Jurybericht

23. März 2023

Projektwettbewerb Passerelle Steinachstrasse

1. Rang | 1. Preis Nr. 6 SPURWECHSEL

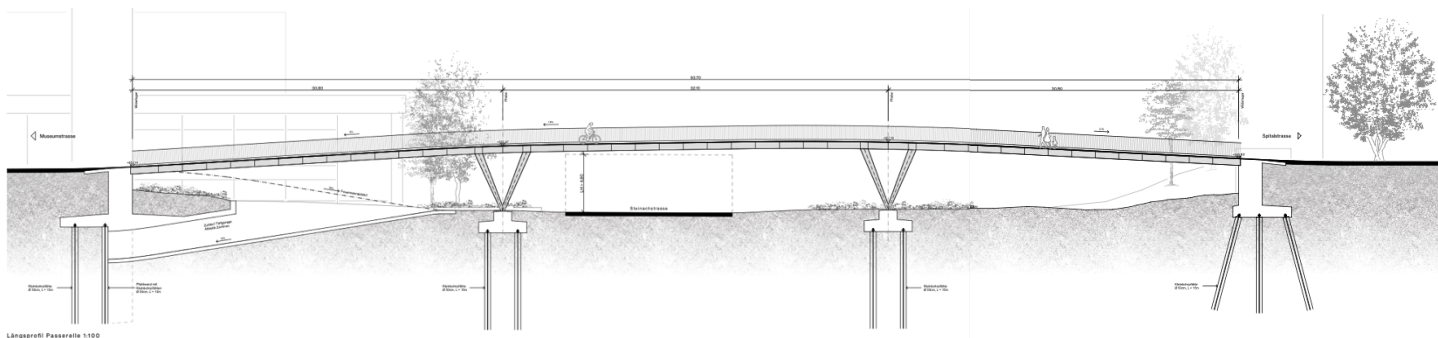
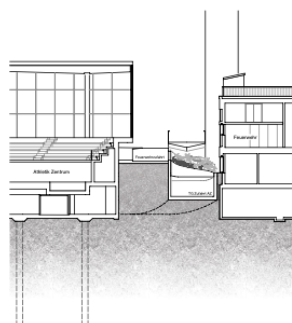
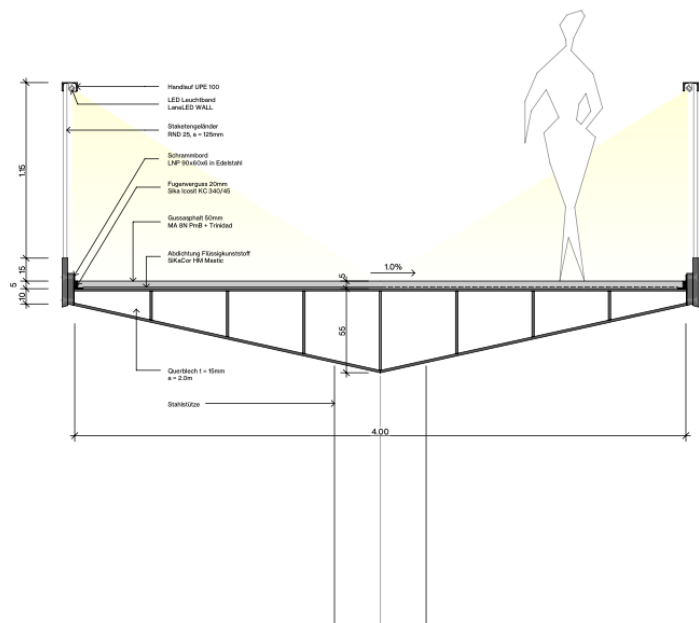
Die rund 94 Meter lange Passerelle über die Steinachstrasse spannt sich zwischen den Widerlagern beim Feuerwehrdepot und der Kanzel auf der Spitalseite als Durchlaufträger über drei nahezu gleich lange Felder von ca. 30 m Länge, wobei die beiden Stützen als V-Stiele eine Öffnung, auf Höhe der Brücke, von 4 m aufweisen, sodass die tatsächlichen Spannweiten leicht verkürzt werden.

Der Brückenüberbau wird als dreiecksförmiger, mehrzelliger Hohlkasten in Stahlbauweise mit einer maximalen Höhe von 55 cm und einer Breite von 4 m ausgebildet.

Der Brückenüberbau ist sowohl mit den beiden massiven Widerlagern als auch mit den beiden V-Stiel-Stützen, die ebenfalls aus Stahl vorgesehen sind, monolithisch verbunden. Der Verzicht auf Lager und Fahrbahnübergänge stellt eine robuste und unterhaltsarme Bauweise dar, welche auch konstruktiv gut umsetzbar ist.

Die Foundation im weichen Baugrund erfolgt mit Kleinbohrpfählen. Die Dauerhaftigkeit der Stahlkonstruktion wird mit einem hochwertigem Schutzsystem für die Korrosivitätskategorie C4 sichergestellt. Das Innere der als Hohlkasten ausgebildeten Längsträger ist luftdicht vom Aussenklima getrennt.

Die Oberfläche des Fahrbahnträgers wird mit einer Kunststoffabdichtung in Kombination mit einem 50 mm starken Gussasphaltbelag vor eindringendem Meteorwasser geschützt. Der seitliche Abschluss der Fahrbahn wird mit einem Schrammbord aus Edelstahl ausgebildet. Das anfallende Meteorwasser wird mit leichtem Seitengefälle an den Brückenrand auf der Kurveninnenseite und von dort aus im Längsgefälle vom Hochpunkt über der Steinachstrasse zu den tiefer liegenden Widerlagern geführt. Die Machbarkeit dieses an sich eleganten Vorschlags ist noch zu erhärten.

Als Absturzsicherung wird ein 1.30 m hohes Staketengeländer aus Rundstahl seitlich an den Fahrbahnträger angeschraubt. Im Handlauf wird eine LED-Beleuchtung angebracht. Die Schwingungsformen mit vertikalen Auslenkungen weisen Eigenfrequenzen im kritischen Wertebereich auf. In der Folge wird in jeder der drei Spannweiten eine Einbaustelle für einen Schwingungstilger vorgesehen.

Das Projekt gehört trotz der Umbauten der bestehenden Rampe insgesamt zu den wirtschaftlichsten Wettbewerbseingaben.

Die Nordecke des Athletikzentrums bleibt freigespielt. Der Raum zwischen dem Athletikzentrum und dem Busdepot wird nicht beeinträchtigt. Die von der Steinachstrasse her schlank und elegant in Erscheinung tretende Brücke setzt einen im Vergleich zu anderen Beiträgen angemessen erscheinenden feinen ortsbaulichen Akzent. Die Erweiterungsfläche des Kantonsspitals wird nur sehr geringfügig beeinträchtigt. Das "besondere bauliche Erscheinungsbild" Brühl-bleichi wird durch die Höhenlage des neuen Weges im Bereich der Nordecke des Athletikzentrums nur geringfügig beeinträchtigt.

Die Linienführung ist plausibel und dank dem Spurwechsel sehr fließend gewählt. Letzterer führt zu einer Qualitätsverbesserung der Zufahrt zur Tiefgarage des Athletikzentrums.

Die Idee, die Spuren der Zufahrt Tiefgarage und der Notfallausfahrt der Feuerwehr zu tauschen führt zu grossen Entspannungen bei der gewählten Linienführung.

Die Konstruktion der Brücke ist zweckmässig und erscheint dank des gewählten Querschnitts des Trägers, der geschwungenen Linienführung und des Bogens in der Ansicht filigran und leicht. Sie leistet einen zurückhaltend vornehmen, relevanten Beitrag zur Stadtgestaltung an einem der Zugänge zur Stadt, ohne sich selbst zu wichtig zu nehmen und erfüllt gerade dadurch die Erwartungen an die Ausstrahlung des Bauwerks.

- Die nördlich gelegene Anbindung des Weges an den Feuerwehrvorplatz soll räumlich sorgfältig ausgearbeitet werden. Als Anschluss der nordwestlich des AZSG führenden Velovorzugsroute an den Feuerwehrvorplatz eignet sich aus ortsbaulicher Sicht aller Voraussicht nach eine Brückenkonstruktion besser als die dargestellte Aufschüttung.

- Der Anschlusspunkt / Platz bei der Feuerwehr soll hinsichtlich der Höhenlage und der Ausdehnung im Zusammenhang mit dem Gefälle unter Einbezug der Tiefgaragenrampe weiter optimiert werden. Die Sichtverhältnisse und Vortritte beim Platz vor der Feuerwehr sind klar verständlich auszubilden.

- Der Spurwechsel von der Tiefgaragenerschliessung mit der Feuerwehrabfahrt soll weiter optimiert werden. Dabei sollen insbesondere die starke Steigung der Feuerwehrrampe optimiert und die Fahrbeziehungen sichergestellt werden (u. a. Schleppkurven und Lichtraumprofil).

- Die Entwässerung der Brückenfahrbahn muss überprüft und mit der weiteren Projektierung weiterentwickelt werden.
- Die Fortführung im KSSG-Areal ist inhaltlich wie zeitlich mit den Vorhaben des Kantonsspitals zu koordinieren.

Nr. 8 Ophiuchus

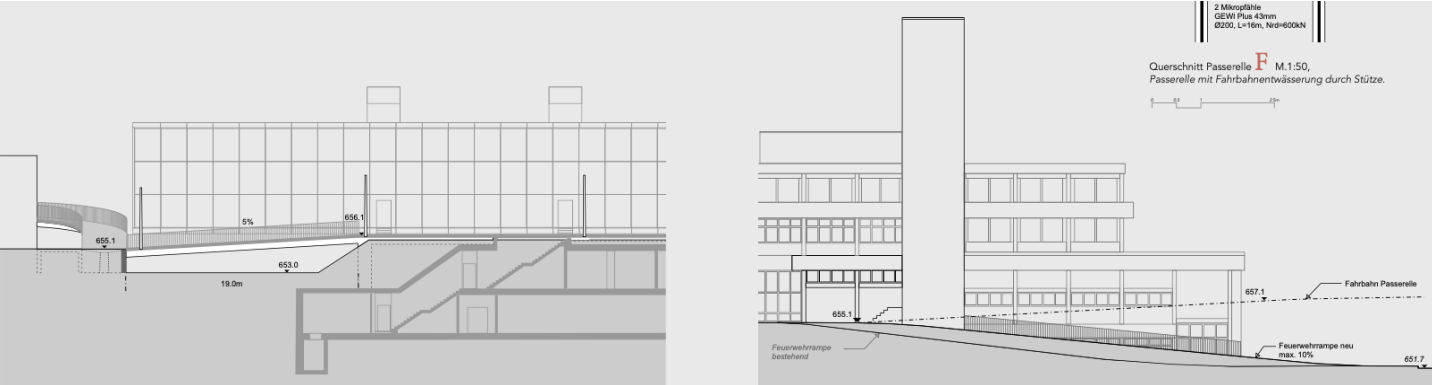
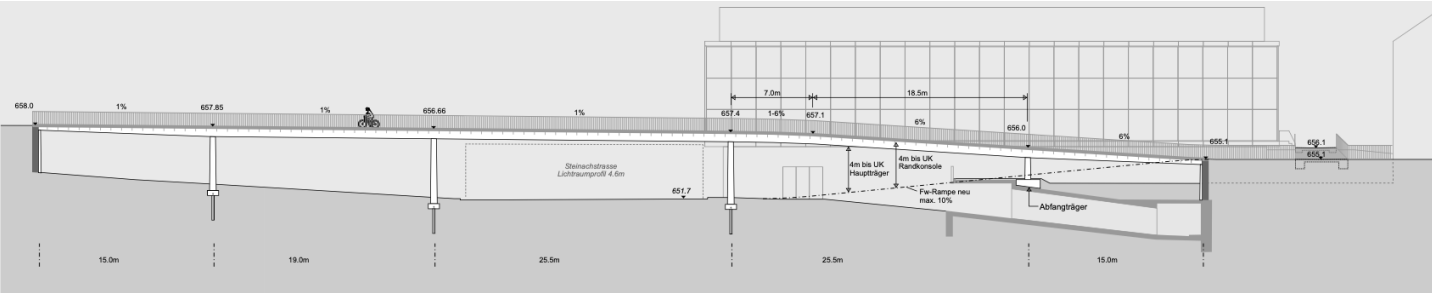
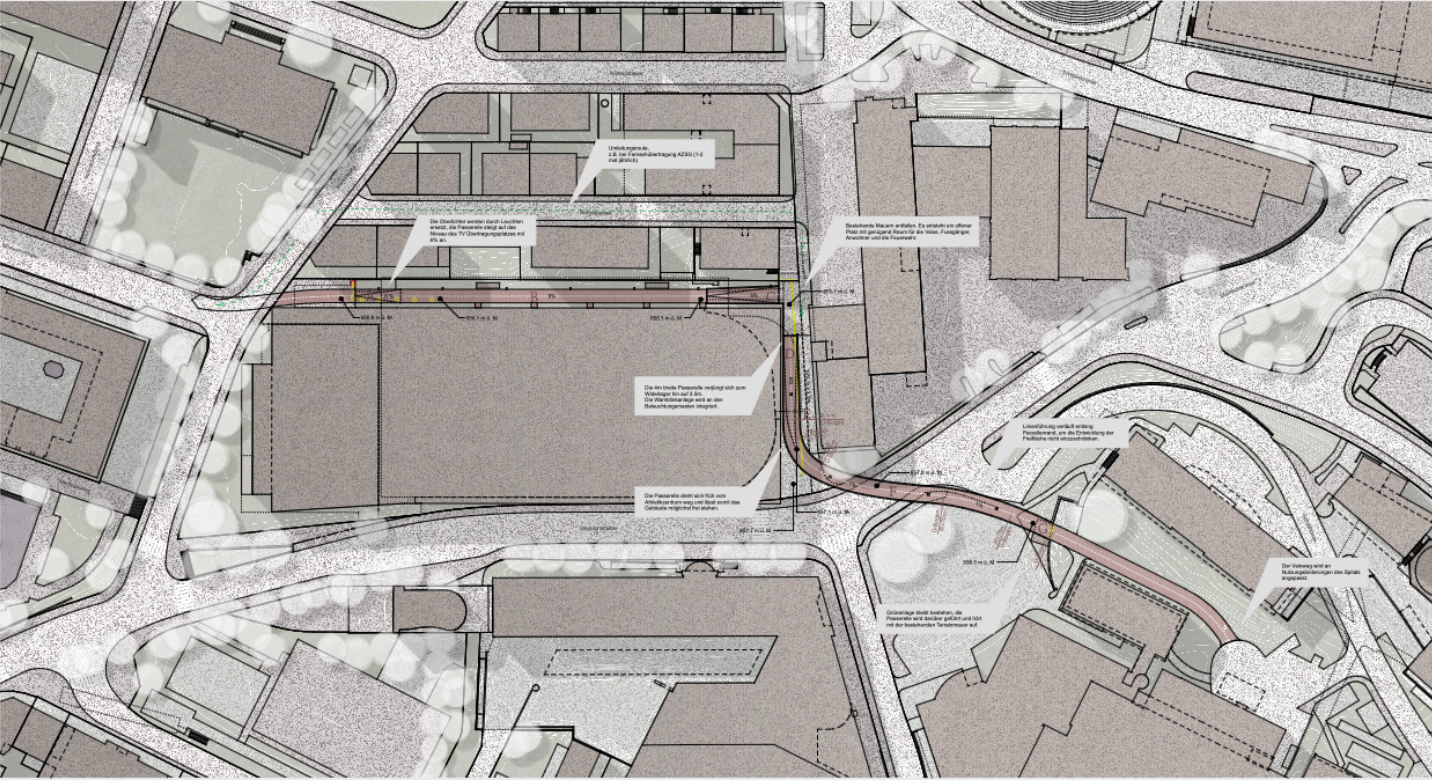
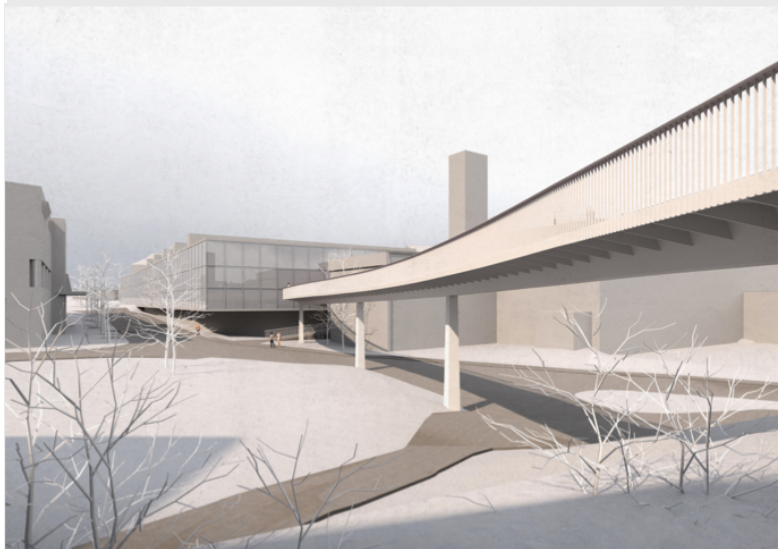
Das Projekt Ophiuchus präsentiert einen durchdachten und unaufgeregten Vorschlag für die Velovorzugsroute mit zwei unterschiedlichen Tragsystemen für die Konstruktion: Zwischen Athletikzentrum und Wohnhäusern einen Weg aus vorgefertigten längs vorgespannten Betonplatten und einer kleinen Betonbrücke vor dem Haus Bürglistrasse 12 – für die etwa 100 m lange Hauptbrücke über die Steinachstrasse eine filigrane Stahlbrücke mit einem zentralen trapezförmigen Hohlkastenprofil und schwertartigen Rippen, auf denen die dünne Fahrbahnplatte mit einem Dünnschichtbelag aufliegt. Dadurch wird die Brücke sehr filigran und leicht in der Wirkung im Stadtraum. Die Linienführung ermöglicht einen geeigneten Abstand zur Fassade des Athletikzentrums, um den Unterhalt sowohl der Brücke als auch der Fassade zu gewährleisten. Um die Privatsphäre der Anwohner hinter dem Athletikzentrum zu wahren, wird eine flankierende Bepflanzung mit Büschen und Hecken vorgeschlagen. Die Ausgestaltung der Anschlusspunkte Museumsquartier und Kantonsspital sind nur schematisch angedeutet.

Der Bauablauf wird nachvollziehbar aufgezeigt mit Vormontage von kleineren Elementen, die anschliessend in drei Etappen eingehoben und montiert werden, die Montage der vorgespannten Betonplatten für die Veloroute hinter dem Athletikzentrum erscheint plausibel.

Die Ausformulierung des Knotenpunkts auf dem Vorplatz der Feuerwehr ist als Mischverkehrszone, die mit einem Belagswechsel zwischen Velovorzugsroute und Platz akzentuiert wird, ausgewiesen. Die beiden Richtungen der Veloroute stossen rechtwinklig mit einem Abwärtsgefälle auf dem Platz aufeinander. Wie sich das Verkehrsregime auf dem Platz einstellen soll, ist fraglich und zumindest aus Sicht Velovorzugsroute ungenügend. Die vorgeschlagene Verschmälerung der Wegführung auf den Feuerwehrplatz hin, um die Velofahrenden auf den vorausliegenden Platz aufmerksam zu machen, ist minimal und die beabsichtigte Wirkung wird in der Perspektive verloren gehen.

Die für die Hauptbrücke gewählte abgekröpfte Linienführung über die Steinachstrasse spielt die Ecke des Athletikzentrums sehr früh frei, lässt dem Gebäude seinen Freiraum und tangiert das Entwicklungsgebiet Kiesplatz Kantonsspital nur minimal.

Die Konstruktion der Brücke mit zentralem Hohlkasten, Rippen und feiner Platte mit einem Dünnschichtbelag ist gestalterisch ansprechend und bietet eine leichte filigrane Gesamtform im Strassenraum.

Die direkte Linienführung mit sanften Bögen auf der Brücke lässt einen guten Fluss für die Velofahrenden erwarten und zeichnet sich durch eine angemessene Dynamik und Dramaturgie aus. Das Staketengeländer ist ebenfalls aus der Logik der Brücke entwickelt.

Insgesamt stellt das Projekt Ophiuchus einen wertvollen Beitrag dar: Eine sorgfältige Bearbeitung aller Fachbereiche, die Konstruktion im Bereich Athletikzentrum Nord mit der aufgesetzten Fahrbahn ist selbstverständlich, die Wirkung des Athletikzentrums im Stadtraum wird respektiert und das feine Band der Brücke im Stadtraum wirkt überzeugend. Die Jury beurteilt jedoch die Ausgestaltung bzw. Nicht-Ausgestaltung des Knotenpunktes oder der unklaren Wegführung im Bereich Feuerwehr mit der scharfen Ecke am Athletikzentrum als kritisch.

Nr. 2 Vortex

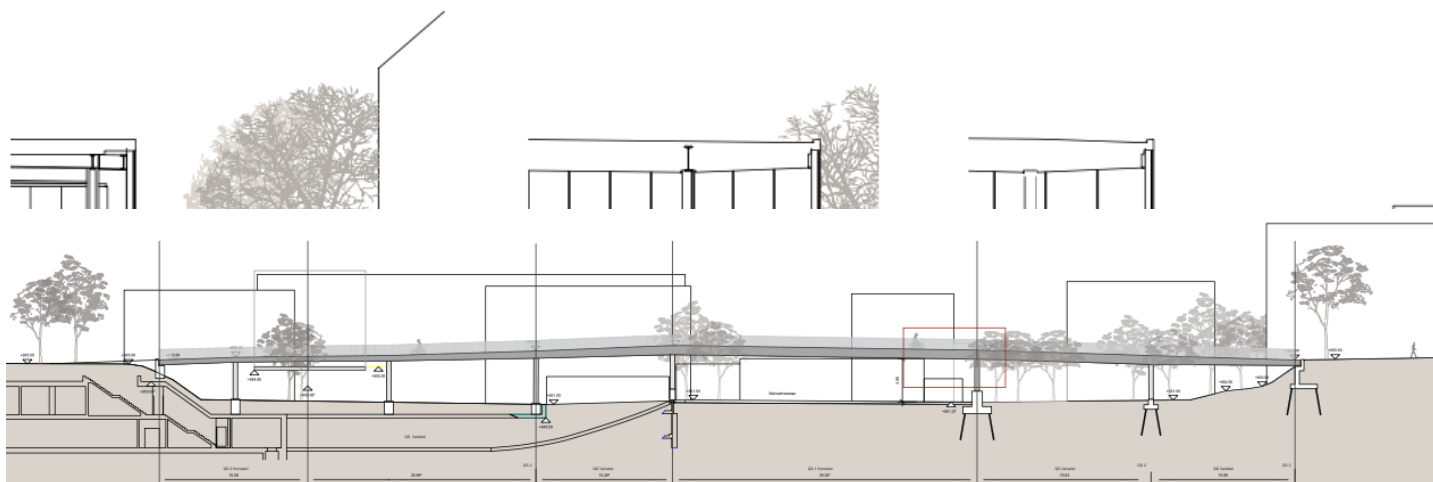
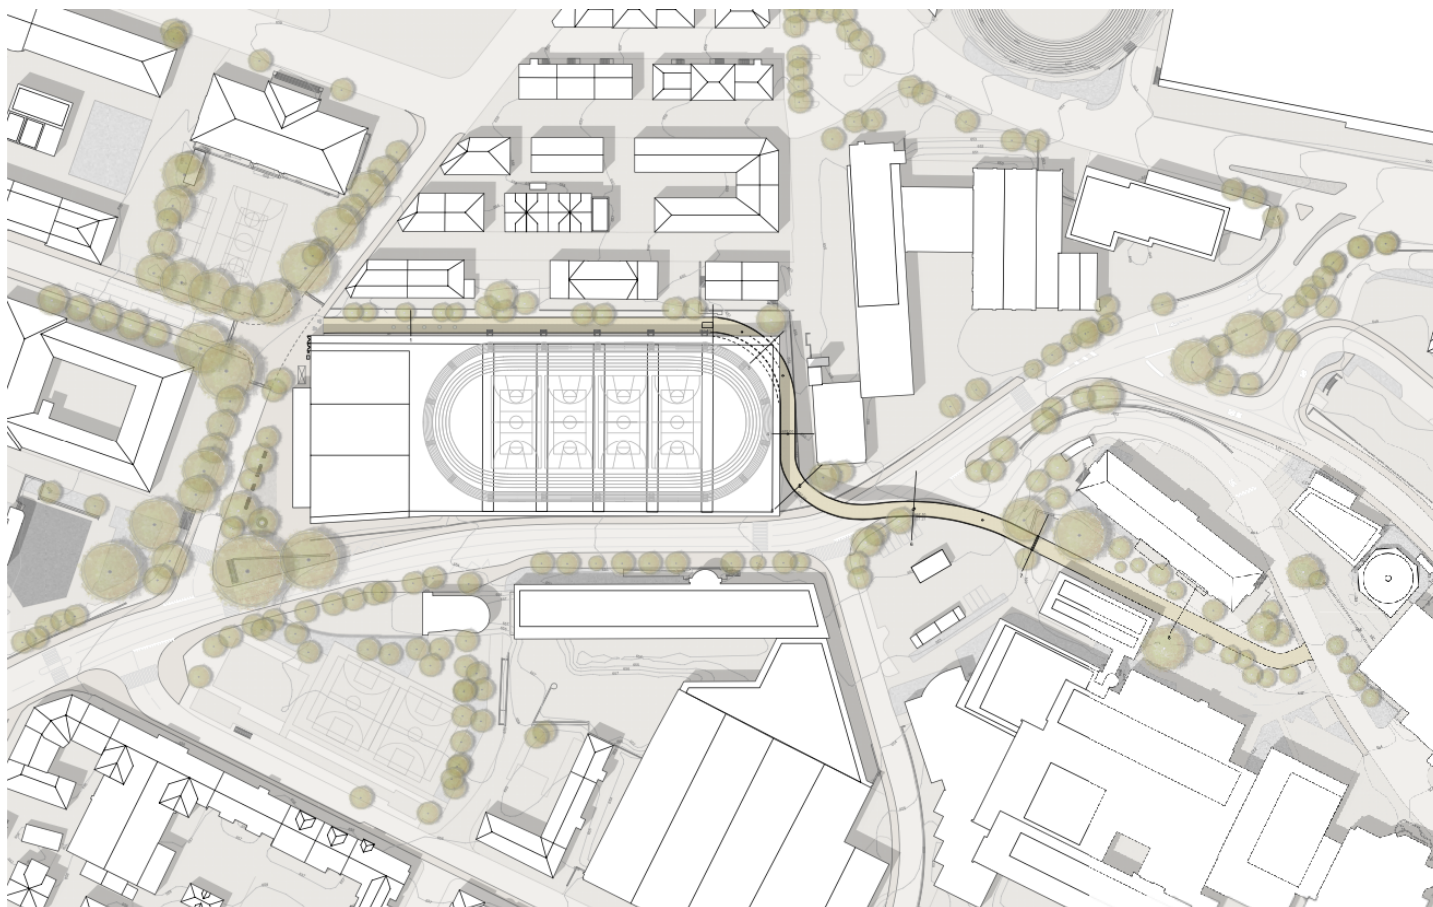
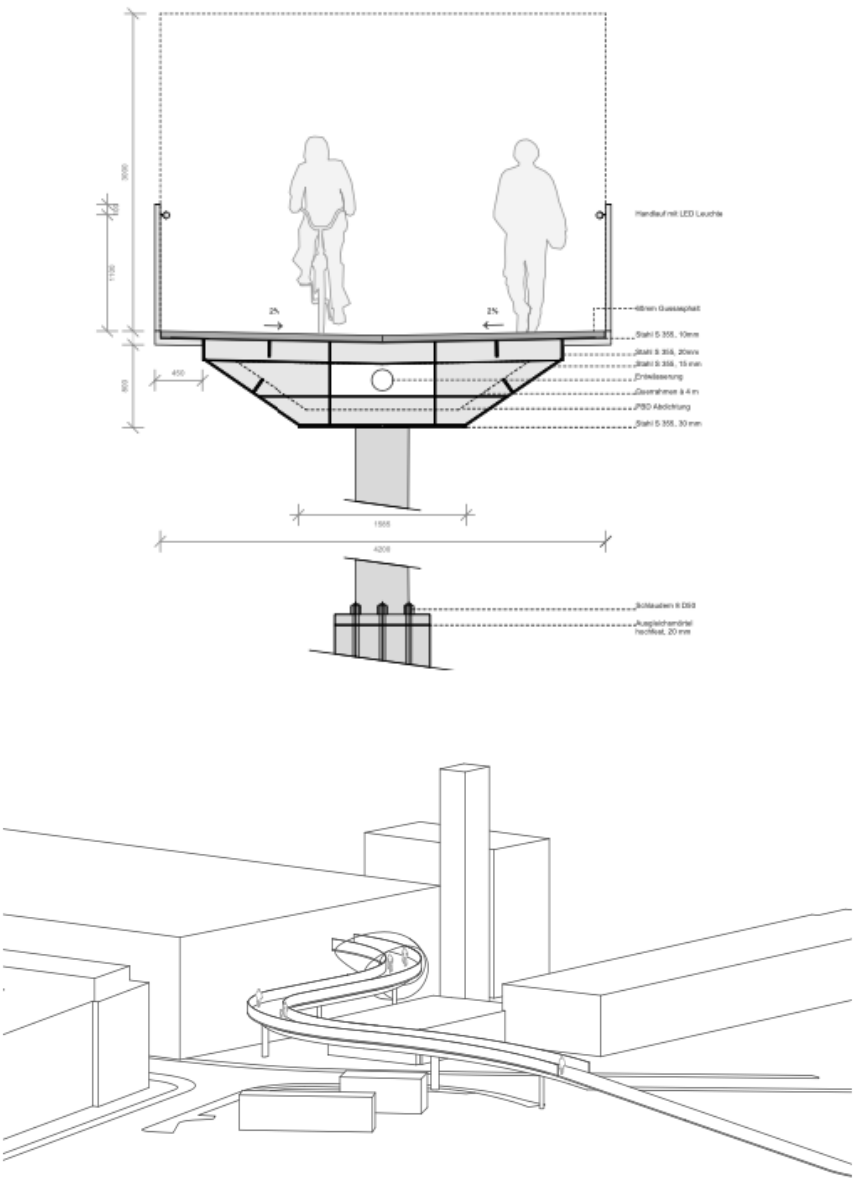
«Vortex» führt die Radfahrer und Fussgänger mit einem ausgeglichenen Längenprofil dicht entlang der nordwestlichen und nordöstlichen Fassade des Athletikzentrums. Auffälligstes Element des Projekts ist der viertelkreisförmige Durchstich durch die Nordecke des Zentrums, der der Linienführung der Brücke an dieser heiklen Stelle eine attraktive Stetigkeit verleiht. Die Steinachstrasse wird in konsequenter Fortsetzung der Krümmungsradien auf einer im Grundriss S-förmigen Brücke gequert. In Grund- und Aufriss wirkt der Vorschlag selbstverständlich und überzeugend.

Die Brücke besteht aus einem annähernd trapezförmigen Kastenquerschnitt variabler Höhe in Stahl und einem Fahrbahnbelag aus Gussasphalt. Der Stahlträger wird beschichtet und farblich dem Athletikzentrum angeglichen. Der Brückenträger liegt zentrisch auf schlanken Rundrohrstützen, die statisch als Pendel modelliert sind, einzig bei der grösseren Öffnung über der Steinachstrasse wird eine Rahmenwirkung zwischen Stützen und Überbau mit einbezogen. Dank der Krümmungen im Grundriss stabilisiert sich der Querschnitt selbst gegen Verdrehen und die Stützen können den Bewegungen des Überbaus ohne Lager elastisch folgen, nur das östliche Widerlager besitzt bewegliche Lager. Die Durchquerung der Ecke des Athletikzentrums erfolgt, ohne das Gebäude und dessen primär tragende Teile zu berühren, die Hänger in der Fassade müssen allerdings abgefangen werden. Das Tragwerk entspricht einem bewährten, unterhaltsfreundlichen und robusten Konstruktionstyp.

Aus verständlichen Gründen wird die Entwässerung der Brücke im Hohlkasten untergebracht. Im Interesse der Dauerhaftigkeit ist dieses Konzept sorgfältig weiterzuentwickeln, im Hinblick auf Unterhalt und Auswechselbarkeit sowie der Minimierung der Risiken bei Undichtigkeiten.

Die teilweise indirekten Lagerungen auf den unterirdischen Bauten des Athletikzentrums erscheinen gut machbar, der Bauvorgang des Brückenträgers beginnt mit dem Einheben eines grösseren Trägerstücks über der Steinachstrasse. Damit werden die Behinderungen des Verkehrs auf kurze Zeit begrenzt; anschliessend schweisst man sukzessive weitere Trägerstücke auf beiden Seiten an. Beim «Tunnel» wird das Trägerstück eingeschoben. Dieser Bauvorgang erscheint gut machbar.

Die kurze und einfach ausgebildete Struktur verspricht günstige Erstellungskosten, trotz zusätzlichen Aufwänden beim «Umbau» des Athletikzentrums.

Die Lage der Anschlüsse zu den angrenzenden Stadträumen ist einleuchtend. Die Beleuchtung in den Handläufen ist blendfrei und erzeugt durch präzise Einstellung der Bereiche keine Lichtverschmutzung. Die Projektverfassenden schlagen Verbesserungen im Bereich des Zugangs zum Athletikzentrum von der Museumstrasse her vor und platzieren die Stellflächen der TV-Übertragungswagen neu. Die Stütze 4 liegt über dem Portal der Abfahrtsrampe zum Parking, Stütze 5 am Ende der Rampe, die die Abfahrt von der Feuerwehrrzufahrt trennt. Beide Stützen stören den Verkehrsfluss nicht.

Die Jury diskutiert den Aspekt der «Übersichtlichkeit» dieses Projekts. Fussgänger und Fussgängerinnen, die sich dafür entscheiden, die Brücke zu benutzen, begeben sich auf einen recht langen Weg, dessen Ende über längere Zeit nicht sichtbar ist. Daraus resultiert eine gewisse «Gefangenschaft» auf der Brücke. Es ist auch nicht möglich, unterwegs zuzusteigen oder die Brücke zu verlassen.
